**Avis hydrogéologique sur le projet de GC CONSEIL
d'Installation de Stockage de Déchets Inertes (ISDI)
de "POUILLAN et GAUJAC"
(commune d'ANDUZE)**

Évaluation de ce projet sur le futur champ captant
de la Madeleine du Syndicat d'Adduction d'Eau de l'Avène

par Pierre BÉRARD

Figure 3 - PLAN DE MASSE DES OUVRAGES HYDRAULIQUES PROJETÉS

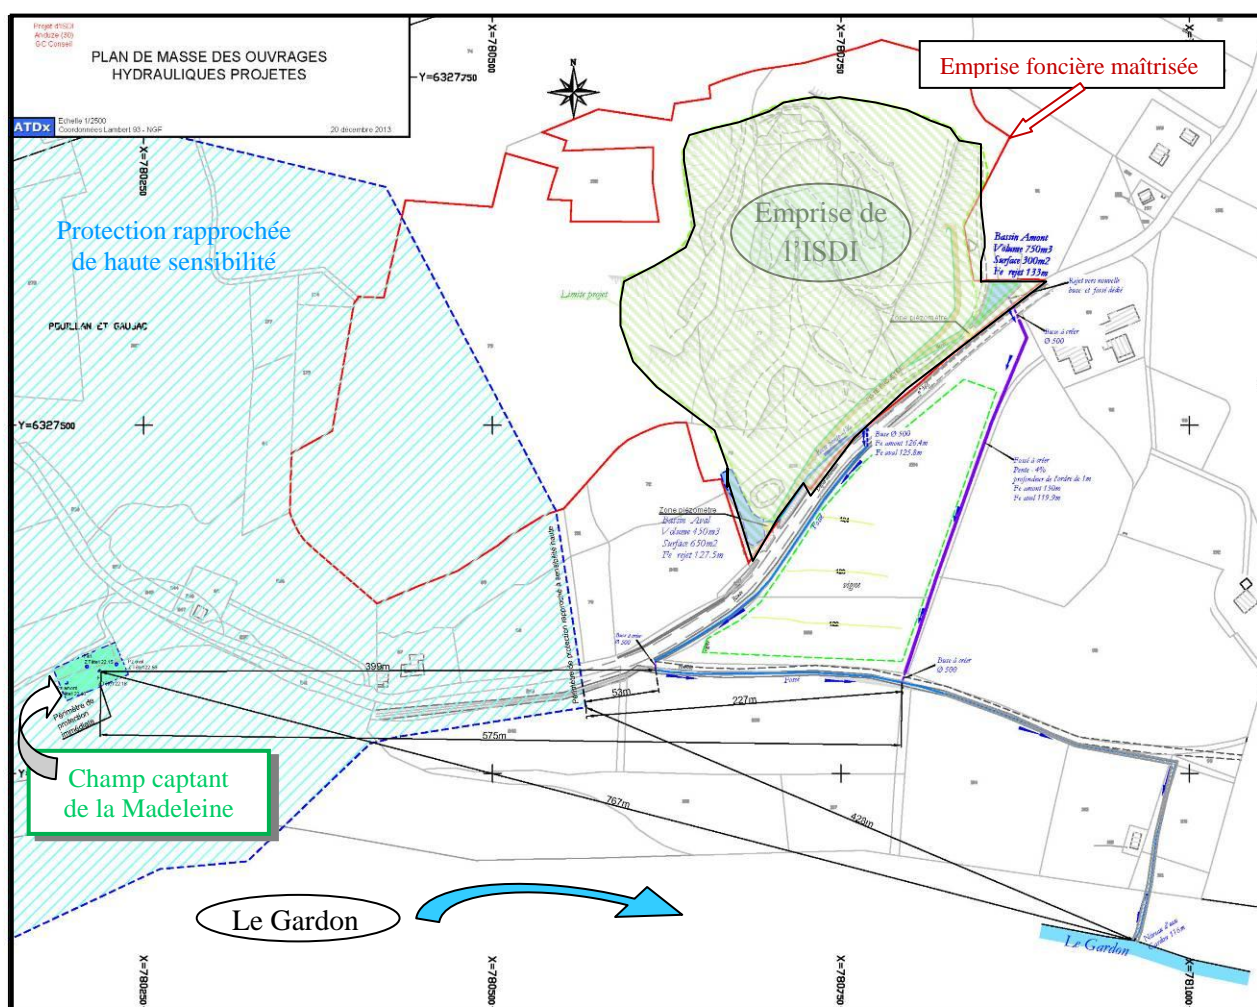
Suite à nos visites sur place, nous avons demandé **l'éloignement maximal du point de rejet des eaux superficielles venant de l'ISDI** par rapport au site du champ captant de la Madeleine, ce qui devrait être concrétisé par la réalisation d'un nouveau passage busé en Ø 500 mm depuis le bassin de rétention amont au droit de la D366 en amont de la vigne, puis par l'aménagement d'un fossé enherbé (ou noue) en bordure est de cette vigne qui rejoindra au sud le chemin et son fossé associé.

Un autre passage busé également en Ø 500 mm sur 4 à 5 m de long va permettre de recouper "l'angle aigu" du chemin longeant le fossé au bas de la vigne et qui drainera les eaux superficielles du bassin de rétention aval et des fossés de la route départementale D366.

Les deux fossés orientés vers le sud et le sud-ouest rejoindront le fossé "principal" situé au bas des cultures et au sud du chemin parallèle au lit mineur en rive gauche du Gardon. Ce grand fossé amènera les eaux superficielles vers l'est, jusqu'à un point de rejet constitué par un dispositif de gros blocs de calcaires disposés en retrait de la berge sur une dizaine de mètres en rive gauche du Gardon.

Le point de rejet des eaux venant du site de l'ISDI après décantation dans les bassins de rétention amont et aval **sera ainsi situé à plus de 760 m en aval du champ captant de la Madeleine.**

Le dernier plan de masse modifié par GC CONSEIL/ATDx prend en compte nos remarques et les spécifications relatives à la gestion hydraulique des eaux superficielles venant du site de l'ISDI.

Leurs raccordements et agencements qui ont été contrôlés sur le terrain sont précisés sur la **Figure 3**.

Sur le plan de masse des ouvrages hydrauliques projetés, sont représentés en Figure 3 :

- la limite orientale de l'extension du Périmètre de Protection Rapprochée de haute sensibilité (PPRh) en hachures bleu) du champ captant de la Madeleine,
- le champ captant de la Madeleine lui-même, autour des ouvrages F1 et Fe1, (rectangle vert),
- l'emprise foncière cernant l'ISDI en projet, (trait rouge),
- et le cheminement des eaux superficielles (en bleu-violet), qui transiteront par les deux bassins de décantation-rétention puis, en aval de décanteur-déshuileurs, par deux passages busés en béton au droit de la route D366 et du chemin en aval des cultures et enfin, par les fossés enherbés existants ou à créer jusqu'au point de rejet situé en rg du Gardon.

Le point de rejet des eaux superficielles venant du site de l'ISDI se situera à 767 m à l'ESE et de plus, en aval hydraulique des forage d'exploitation F1 et Fe1 du champ captant de la Madeleine.

Figure 4
Cheminement des eaux superficielles en aval des bassins de décantation-rétention

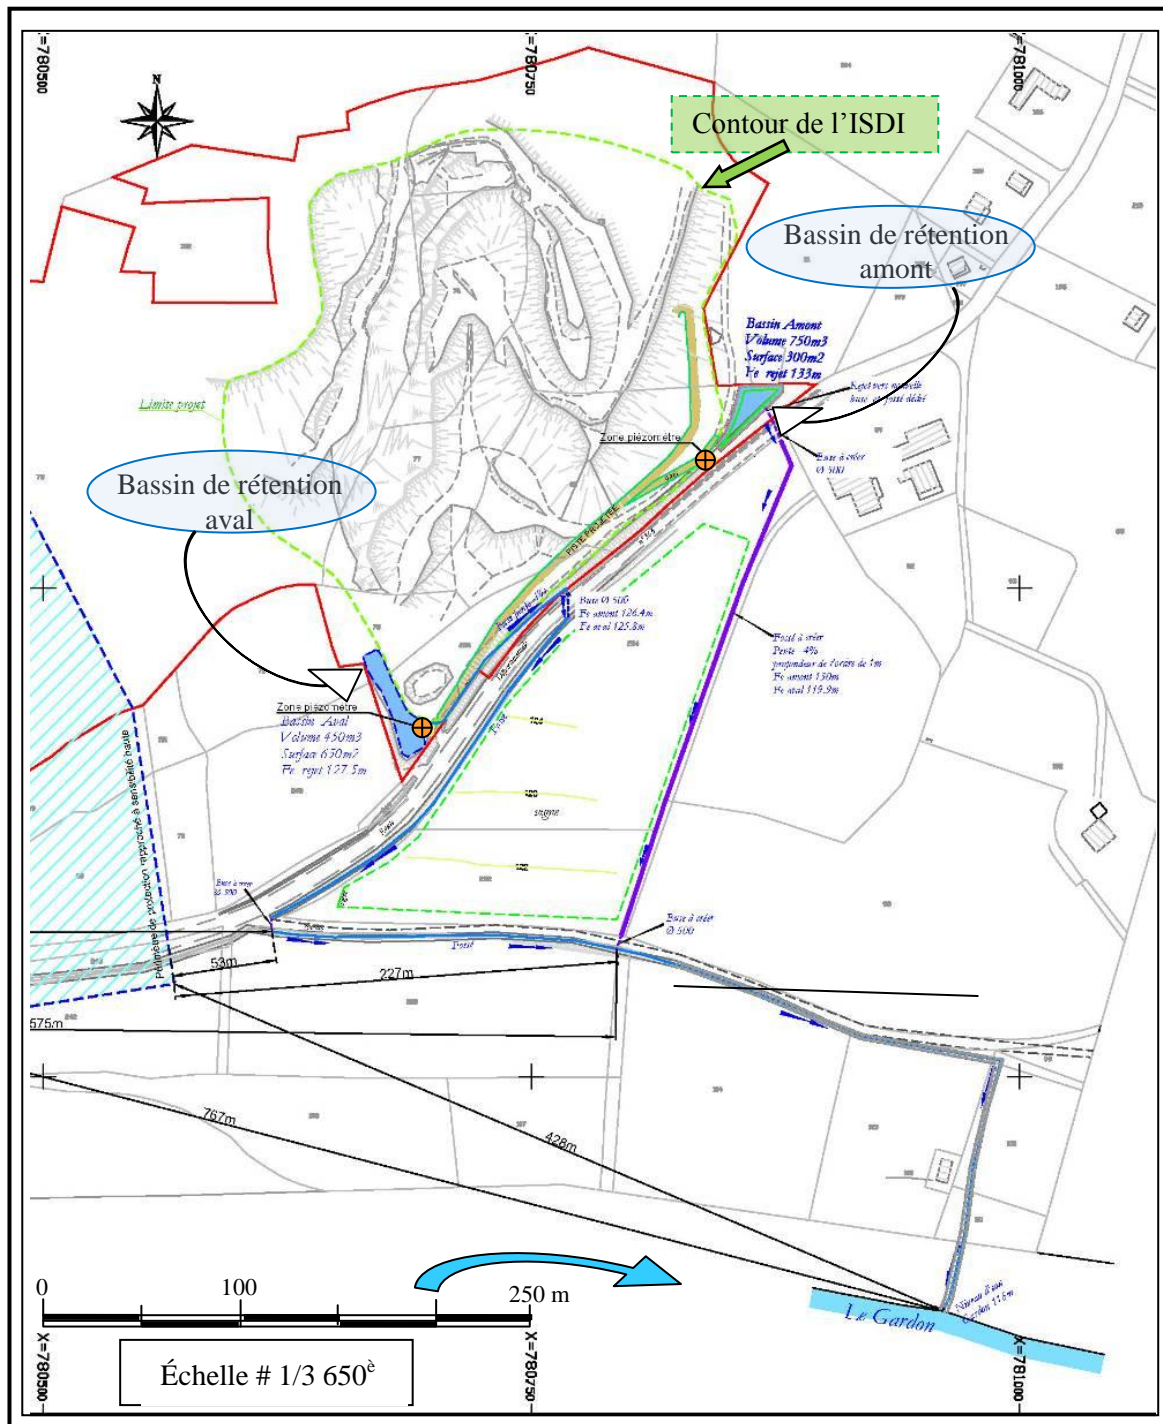
Les détails du cheminement de ces eaux superficielles sont présentés sur la **Figure 4**.

l'emplacement des deux futurs piézomètres ⊕ n'est qu'indicatif
